Obra Conclusão Bloco Q -Exautores dos sanitários PNE

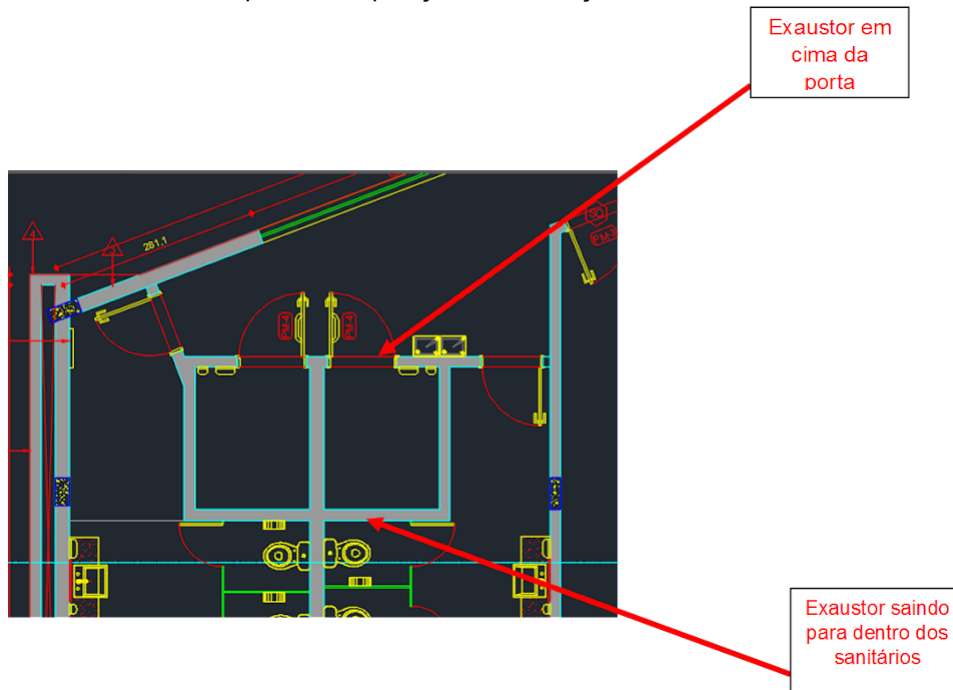
-Solicito nos informar qual será a posição de instalação dos exautores dos sanitários PNE.

-O sensor de presença vai ligar o exaustor e a luminária juntos ou sensor só para exaustor?

O exaustor será acima da porta do porta mesmo. O acionamento do exaustor será por meio do sensor de presença e virá do mesmo circuito de tomada de cada banheiro PNE, que é diferente do circuito de iluminação. Nisso o sensor somente acionará o exaustor e a iluminação continuará pelos interruptores.
